**Verslag huishoudelijke elektrische installatie op laagspanning en zeer lage spanning****Algemeen:**

Referentie: 011-20260828-06	Datum controle: 28/08/2026
Keurder: 011

Eigenaar:	Onbekend	EAN-code:	Onbekend
Adres installatie:	Tichelarijstraat 62 bus 5, 2300 - Turnhout	Nummer teller(s):	Onbekend
		Distributienetbeheerder installatie:	Fluvius
Datum uitvoering installatie: ☐ Vóór 01/10/1981 ☒ Tussen 01/10/1981 en 01/06/2020 ☐ Vanaf 01/06/2020			
Type: ☒ Wooneenheid ☐ Niet-huishoudelijk ☐ PV ☐ Batterij ☐ Laadpaal

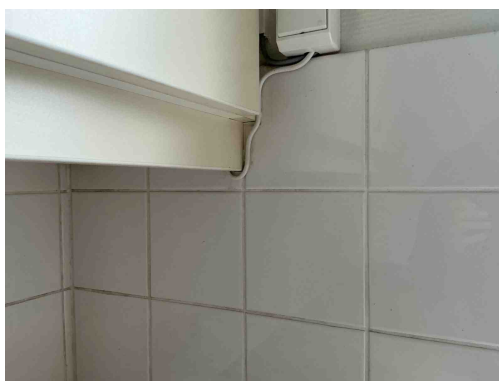
C21 - Het gebruik van geleiders van het type VOB, zonder bijkomende afscherming is niet toegestaan (Boek 1: 5.2.9.6).
Opmerking: O.a. berging

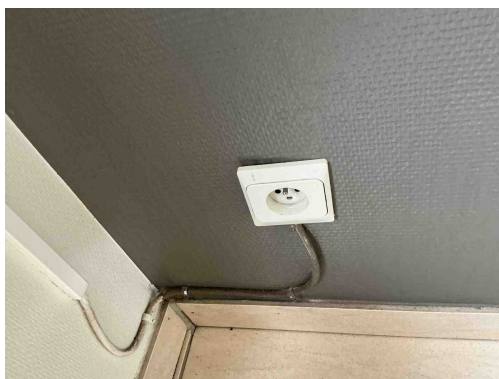
C38 - Het gebruikte kabeltype (snoerkabel) voldoet niet aan de specificaties die van toepassing zijn op voedingsleidingen voor vaste installatie (Boek 1: 1.4.2.1, 5.2.6.2).
Opmerking: O.a. woonkamer, keuken

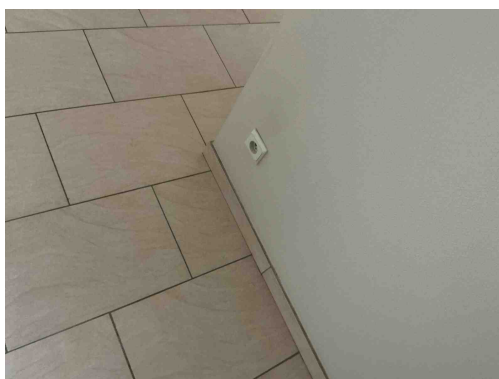
C38 - Het gebruikte kabeltype (snoerkabel) voldoet niet aan de specificaties die van toepassing zijn op voedingsleidingen voor vaste installatie (Boek 1: 1.4.2.1, 5.2.6.2).

Opmerking: O.a. woonkamer, keuken

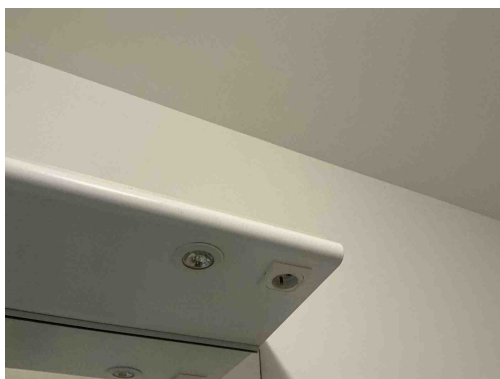
S07 - De situatieplannen stroken niet met de werkelijkheid (Boek 1: 3.1.2.1).

Opmerking: Oa contactdoos hal, badkamer en berging

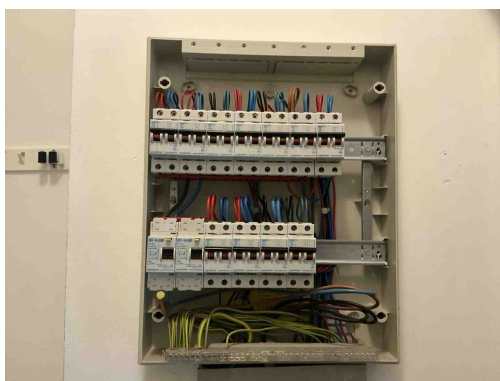
S07 - De situatieplannen stroken niet met de werkelijkheid (Boek 1: 3.1.2.1).

Opmerking: Oa contactdoos hal, badkamer en berging
